II/102 hr. hl. města Prahy-Štěchovice, rekonstrukce. ETAPA II

Rekonstrukce vozovky - Davle-Štěchovice

Změnový list

Rekonstrukce vozovky - Davle-Štěchovice /frézování AB a CB vrstev

ZMĚNA SVAHU TYPU B2 DLE POŽADAVKU POVODÍ
(sklon 1:1,25 a nižší)

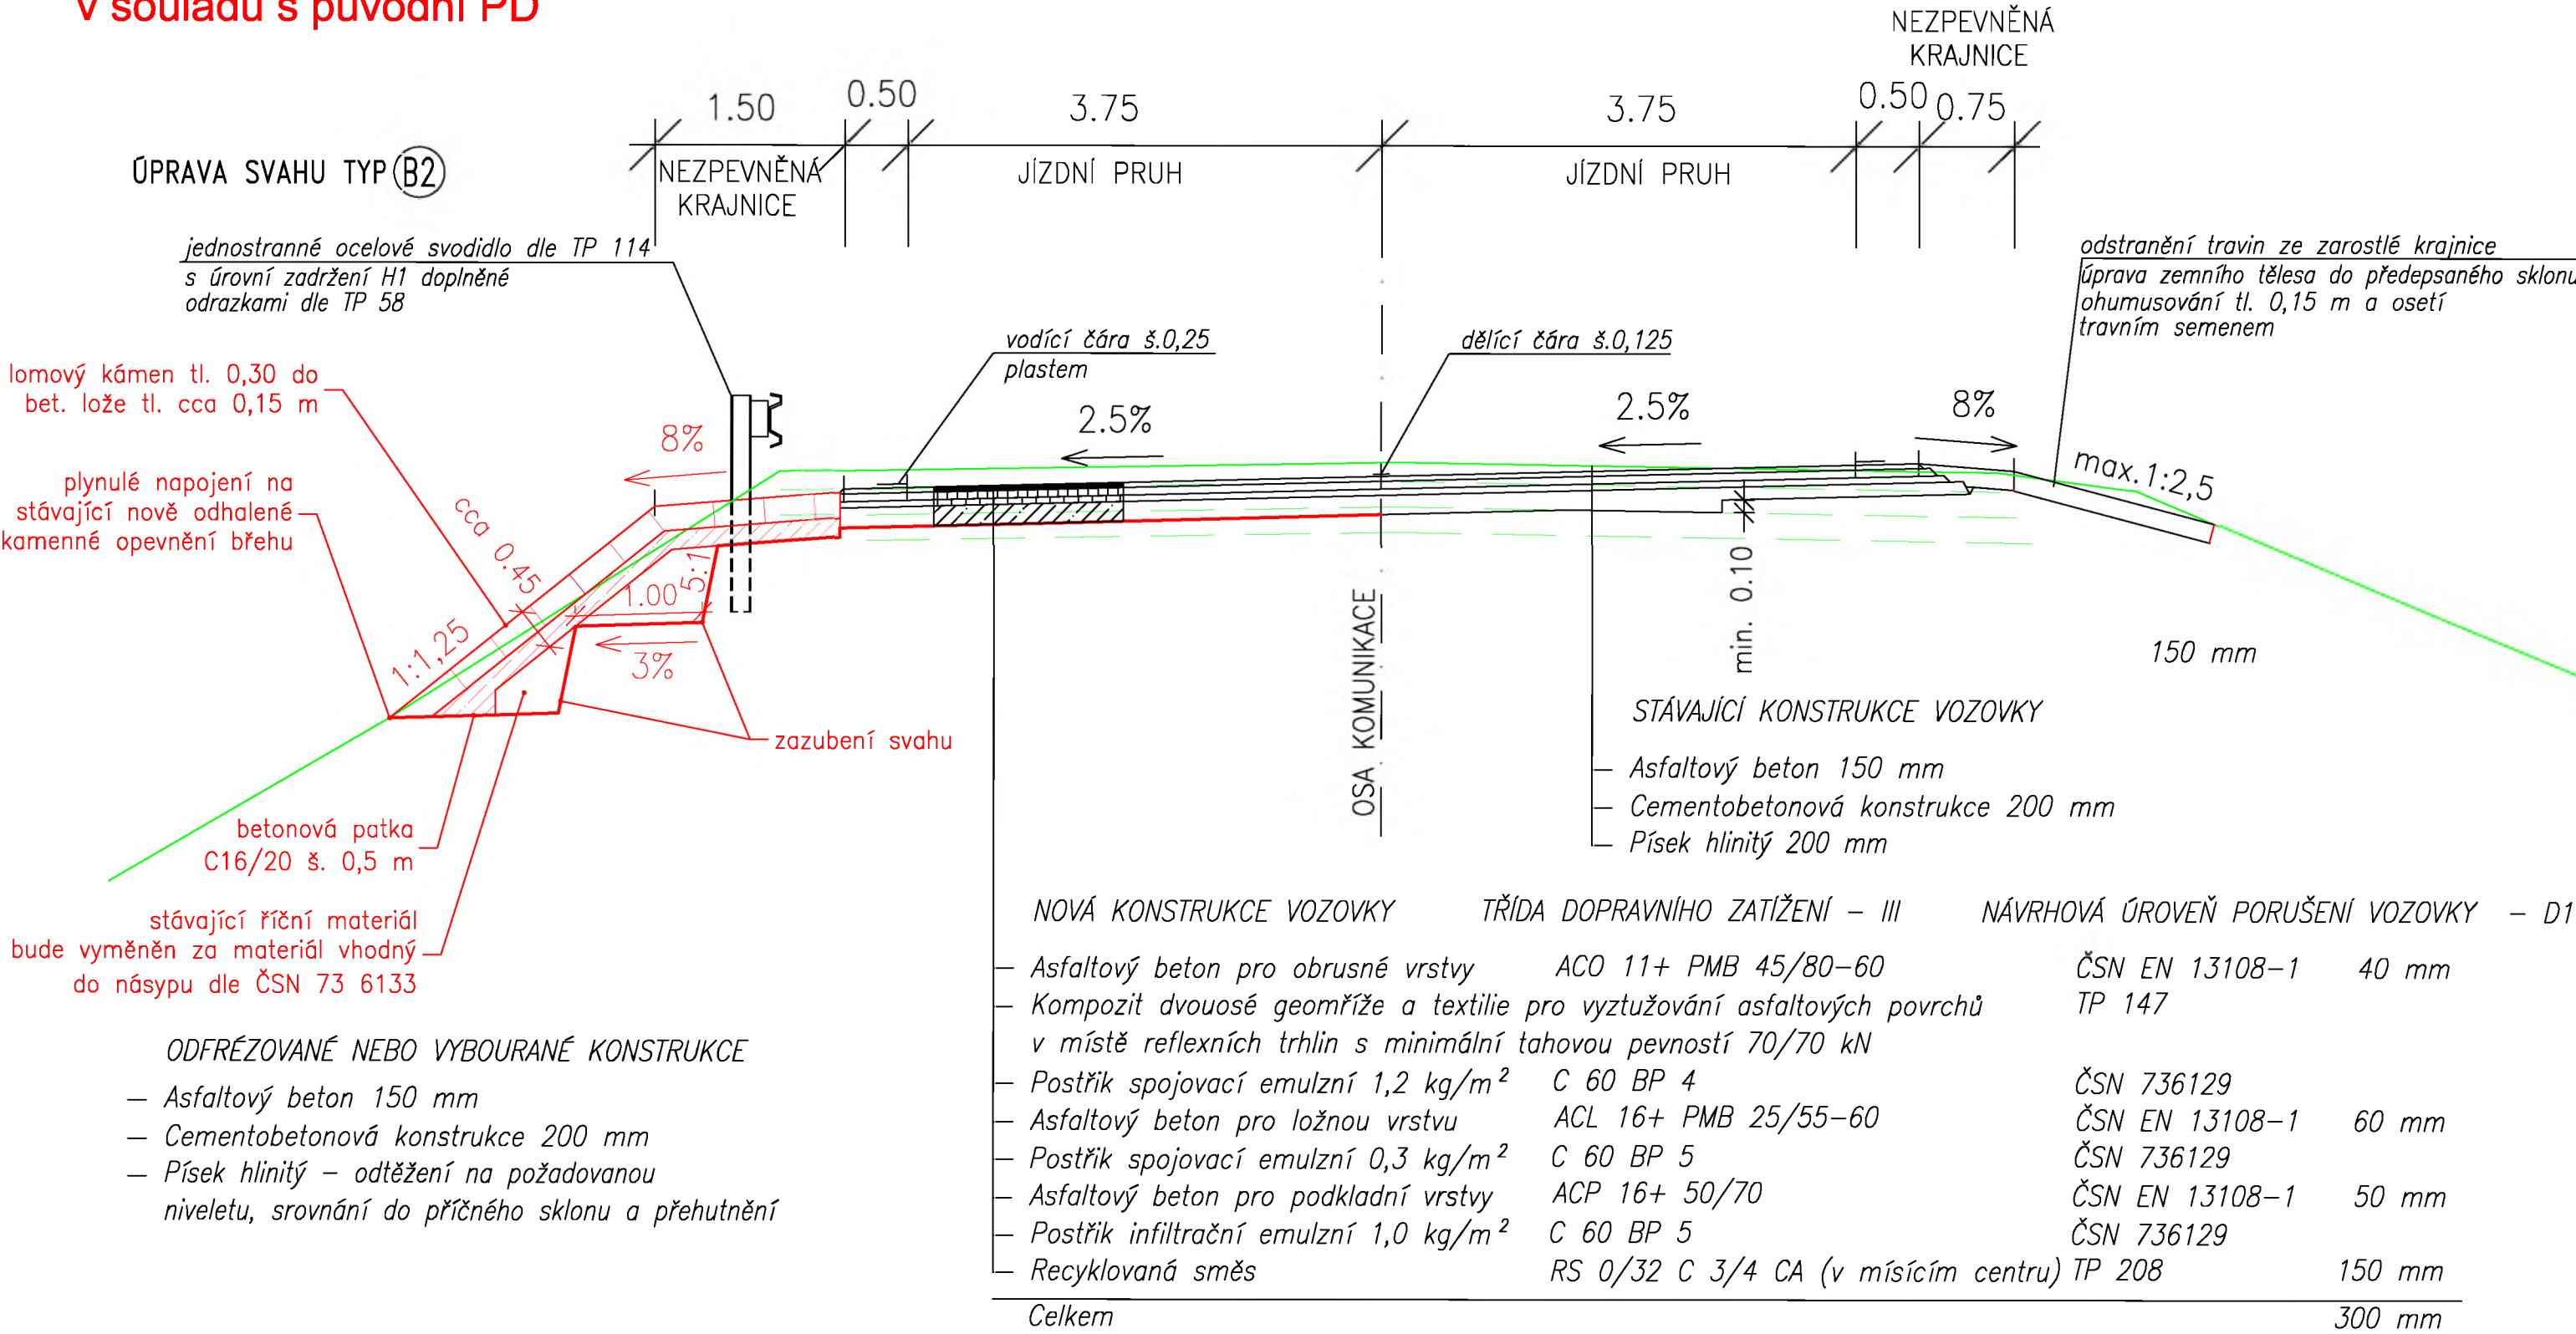
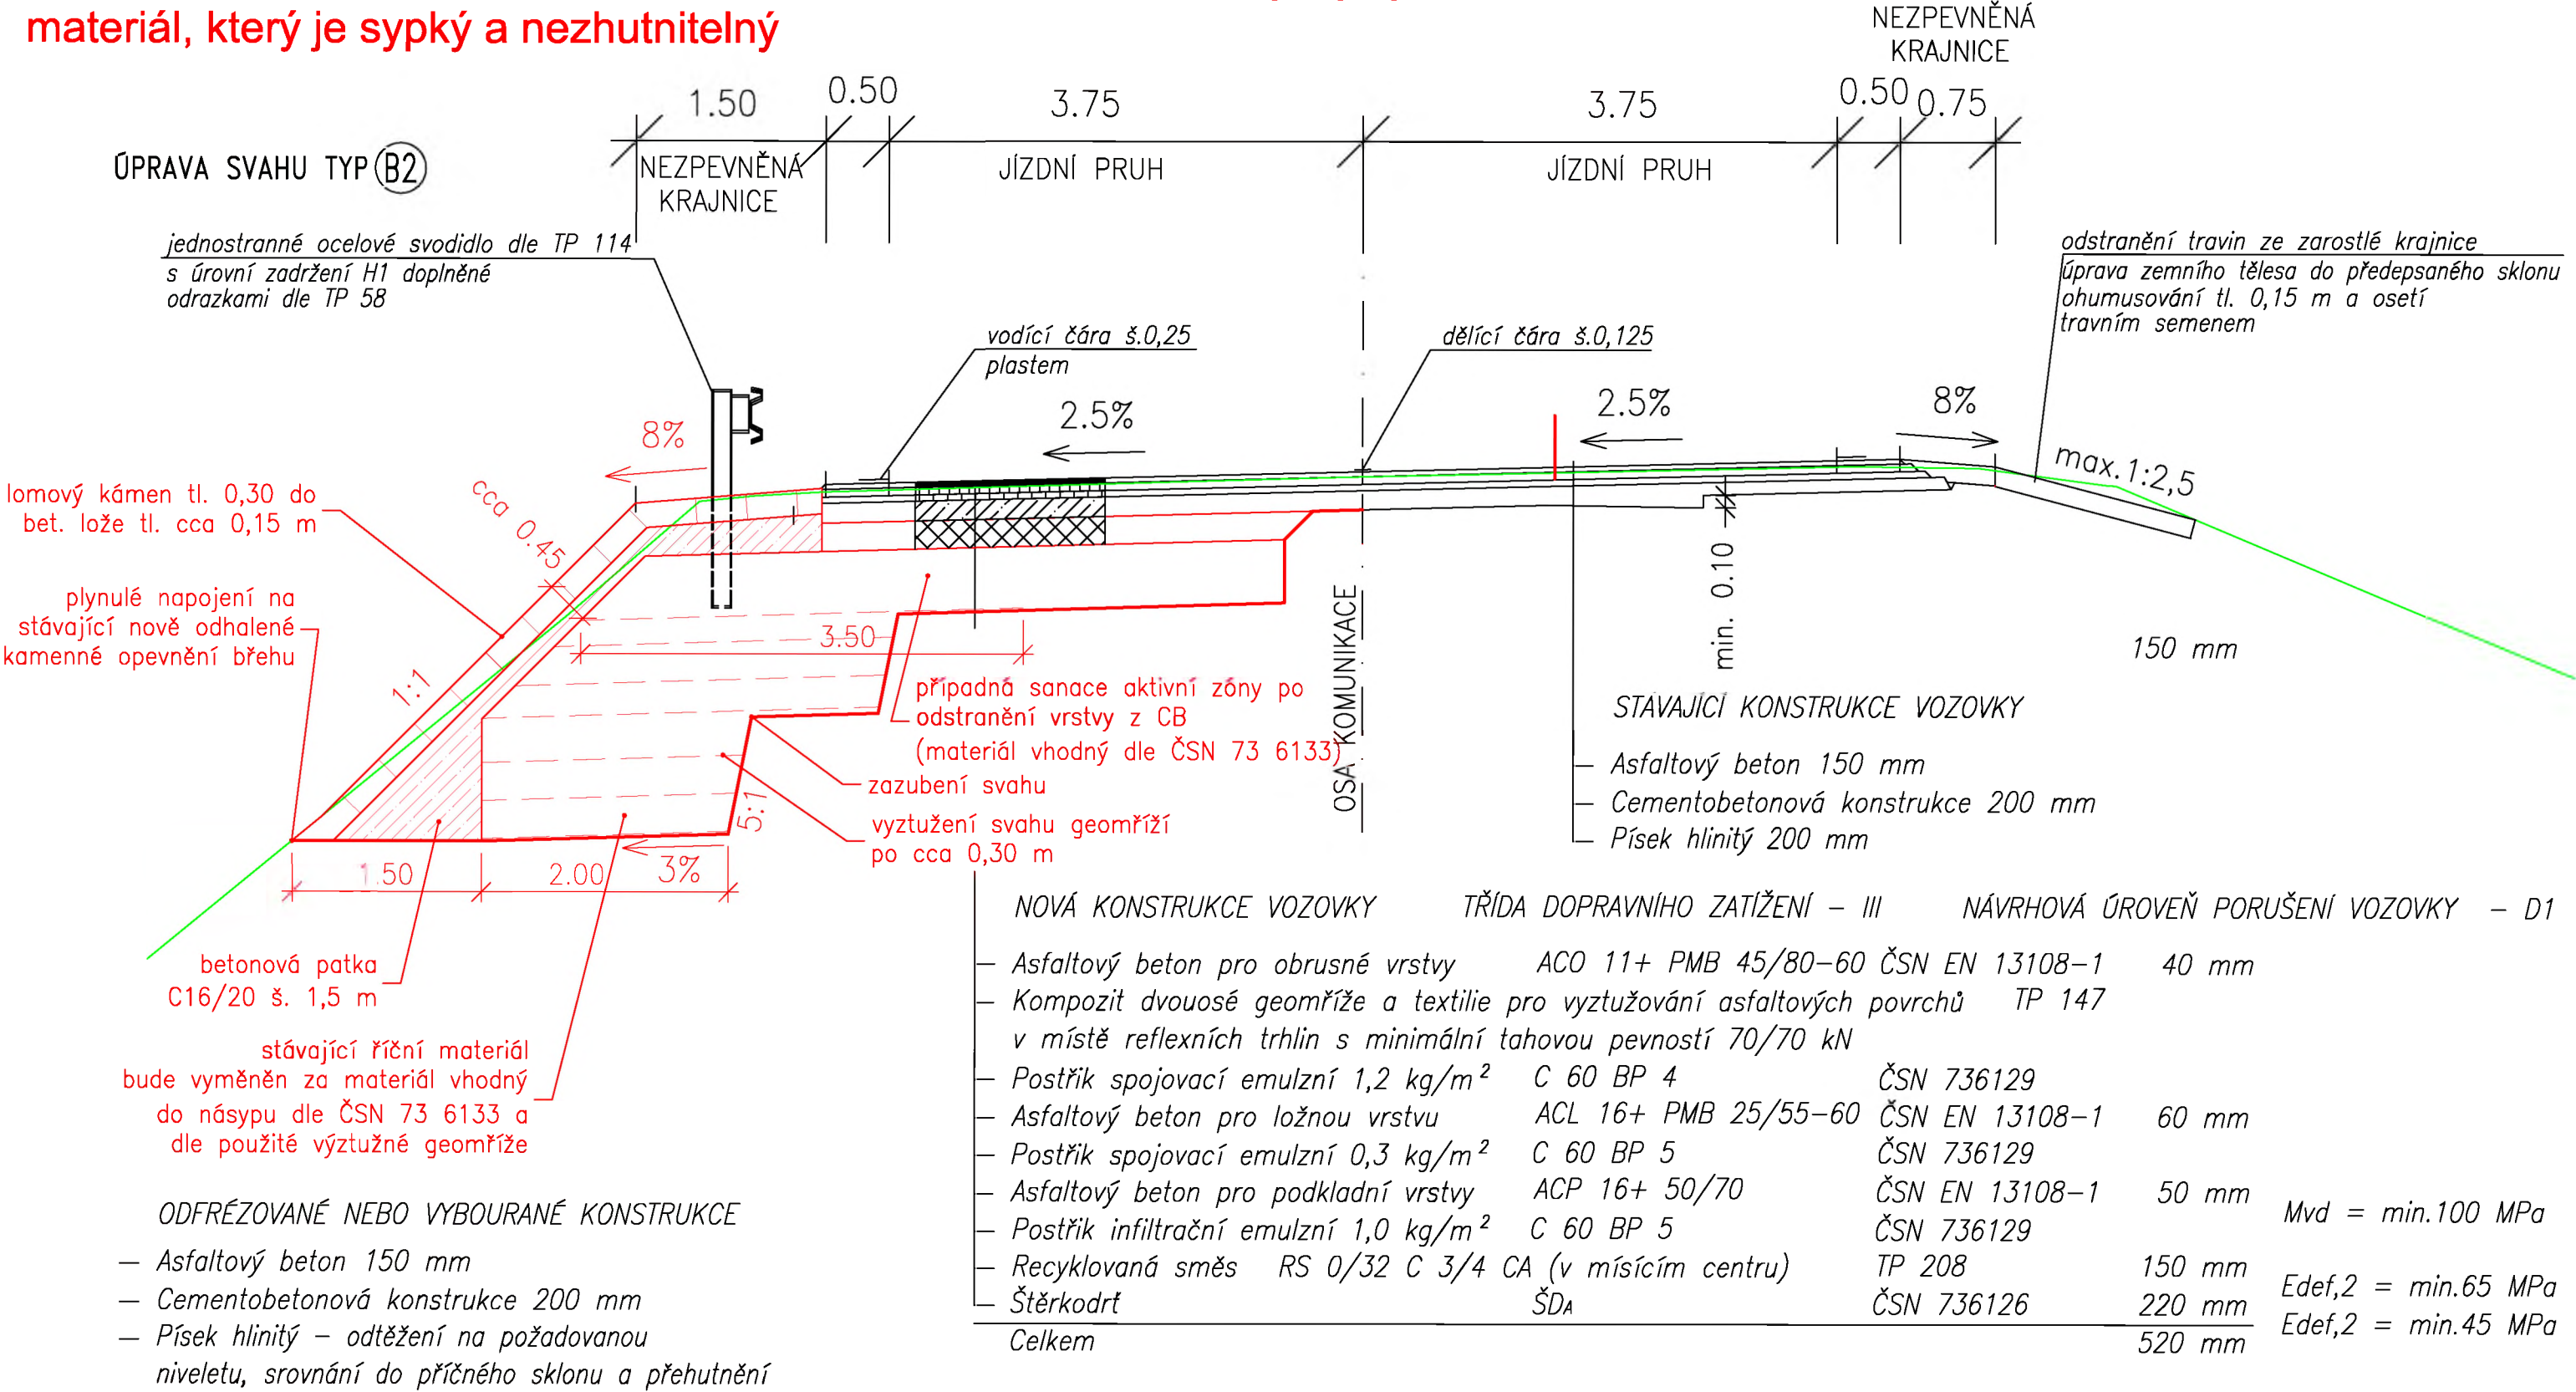
Tento dodatečný požadavek Povodí Vltavy požaduje změnu povrchové úpravy tělesa, navrženou z jiných typů („TYP A“ prostý zemní svah s ozeleněním, atd.) na „**TYP B1 odláždění svahu do sklonu**“ a to v místech, kde bylo po odkrytí vrstev nánosů nalezeno původní kamenné opevnění svahu. Po rozebrání původního kamenného obkladu bylo však zjištěno, že se stávající zemní těleso skládá z nevhodných materiálů (štěrky s příměsí jemnozrnné zeminy, štěrkopíský, viz foto v příloze), což na místě potvrdil i geotechnik stavby. Navrhují postupovat v souladu s jeho doporučením a část zemního stavu z nevhodných materiálů nahradit materiálem vhodným dle ČSN 73 61 33. Podrobněji znázorněno v grafické příloze tohoto stanoviska.

Pozn.: ve staničení cca 10,465-10,540
dojde k tzv. zazubení svahu a odstranění CB
v souladu s původní PD

Pozn.: ve staničení cca 10,360-10,465

dojde k odstranění CB z důvodu homogenizace

podloží a tím tak k prodloužení životnosti vozovky

a také z důvodu případných kaveren pod vrstvou z CB, kde se vyskytuje říční

materiál, který je sypký a nezhutitelný

DAVLE PLOCHY FREZOVANÍ K 22.6.2020

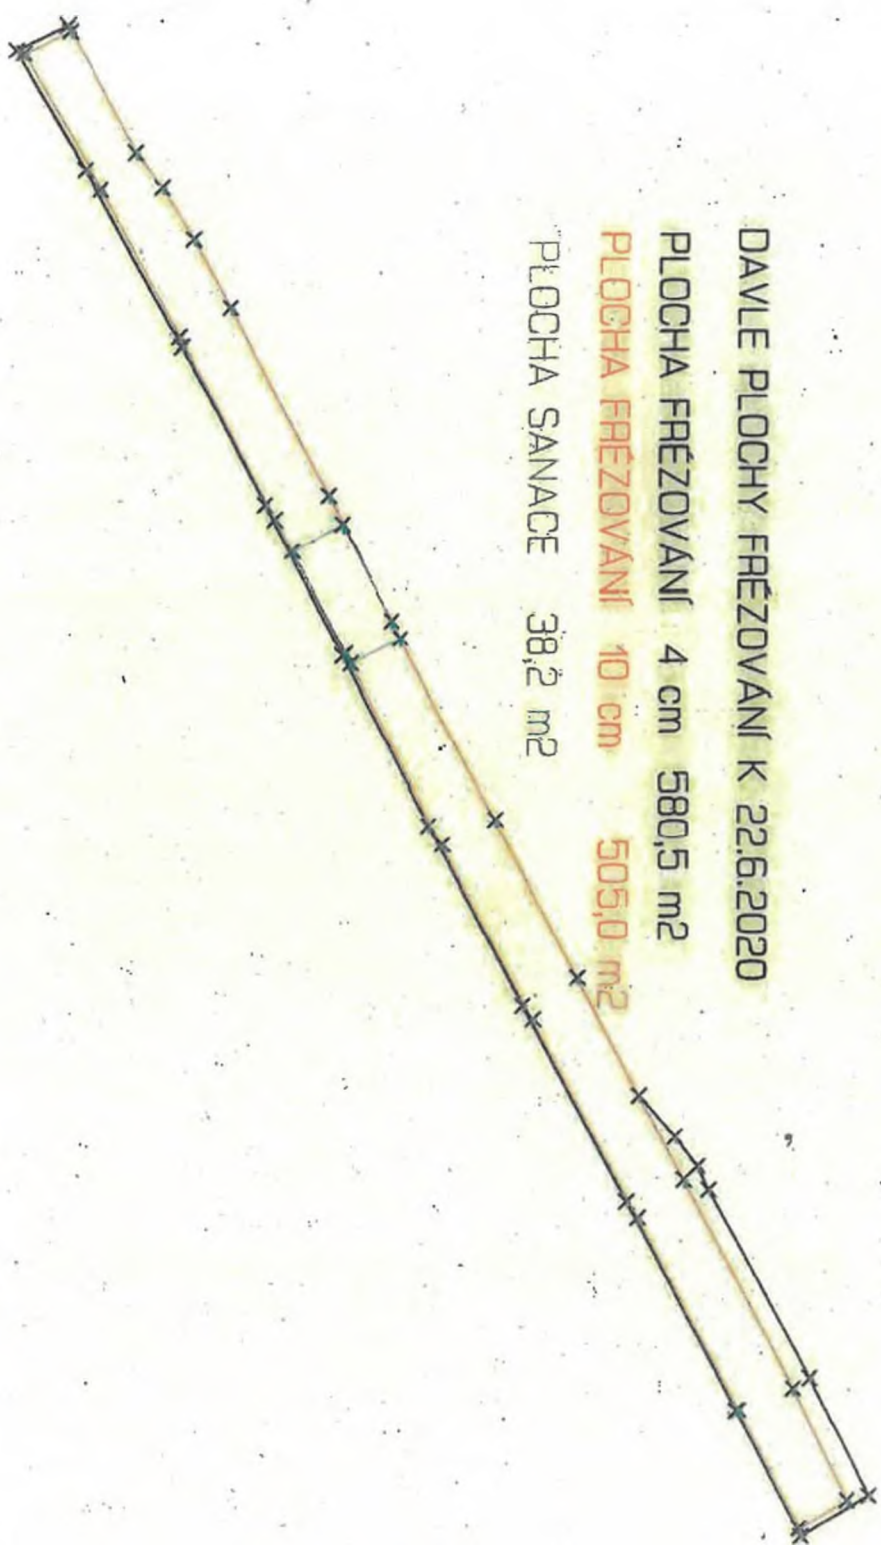
PLOCHA FREZOVANÍ 4 cm 580,5 m²

PLOCHA FREZOVANÍ 10 cm 505,0 m²

PLOCHA SANACE 38,2 m²
